## AUTORIDAD NACIONAL DE LICENCIAS AMBIENTALES - ANLA -

RESOLUCION N°  
(1266)

"Por la cual se resuelve el Recurso de Reposición interpuesto contra la Resolución No. 0498 de 5 de mayo de 2015"

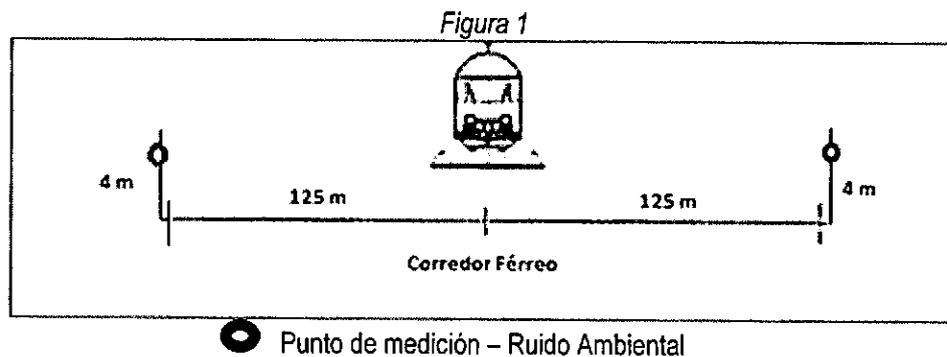
En el contexto antes expuesto, consideramos que de acuerdo con esta metodología, el punto de medición No. 2 debería localizarse en el límite del corredor férreo, a una altura de 4 metros, como se muestra en la gráfica a continuación:

Por las consideraciones antes expuestas, solicitaremos comedidamente a la ANLA la modificación del literal b) del numeral 1.2 del artículo 1º de la resolución recurrida, con el fin de que se aclare que para las mediciones de ruido ambiental que realizará Cerrejón en la vía férrea en inmediaciones del sector de Charito, el punto No. 2 deberá localizarse a 125 m del eje central del riel de la vía férrea, a una altura de 4 metros.

*"Con el fin de dar claridad al lugar exacto de medición de ruido ambiental del punto b del numeral 1.2 y la norma aplicable, se acepta la motivación y aclaración establecida por la Empresa. Por lo tanto se considera que el literal b) del numeral 1.2 del artículo 1º de la Resolución 0498 de 2015 debe ser modificado".*

Teniendo en cuenta las recomendaciones del citado concepto técnico y analizadas las circunstancias propias del caso que nos ocupa, procederá el despacho a modificar el requerimiento señalado en el literal b) del numeral 1.2 del artículo 1º de la Resolución 0498 de 2015, teniendo en cuenta que ello no riñe con el cumplimiento de las normas ambientales, ni con los postulados que deben observarse en el desarrollo de las actuaciones administrativas, y por el contrario garantiza la eficacia de las medidas ambientales establecidas.
